### **Offener Brief Planentwürfe „Sanierung Freibad Geislingen“**

**Bauvorhaben:** Sanierung Freibad  
 73312 Geislingen / Steige  
**Planinhalt:** Grundriss Beckengestaltung  
 Vorschlag 1 - Initiative "ProBad"

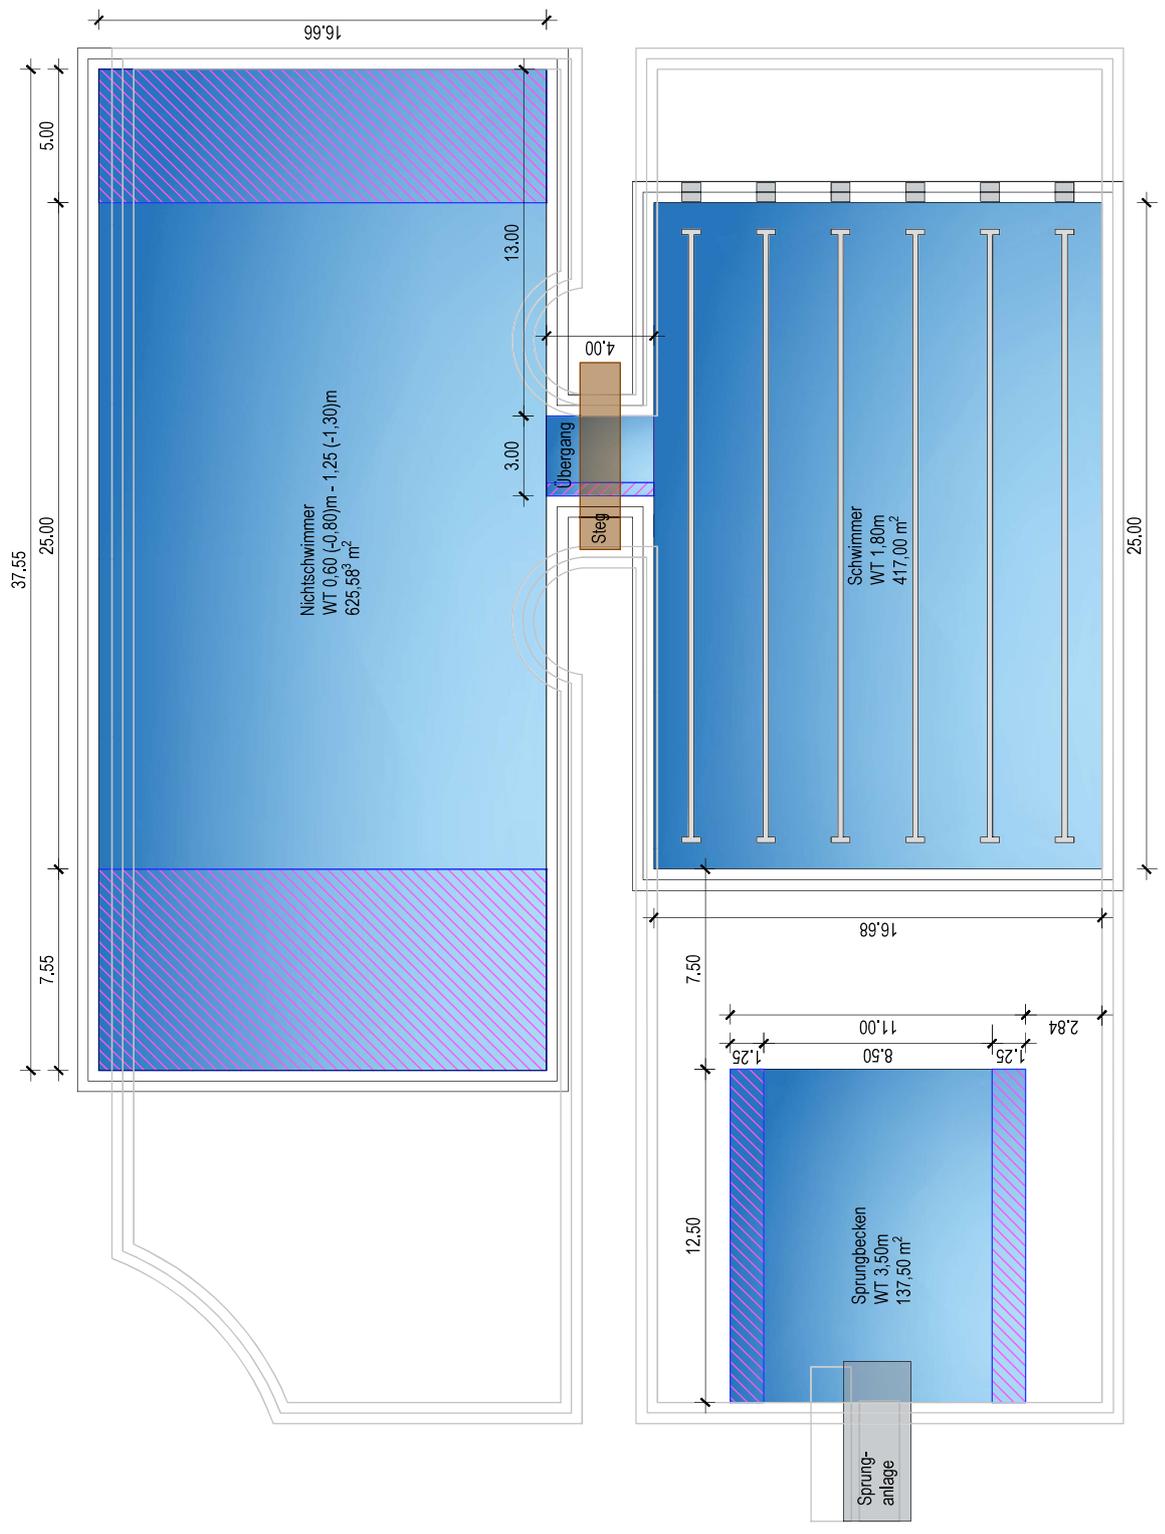
In unserem 1. Vorschlag kann das Sprungbecken samt Anlage um 90° entgegen dem Uhrzeiger gedreht und an das Schwimmerbecken angeschlossen werden.
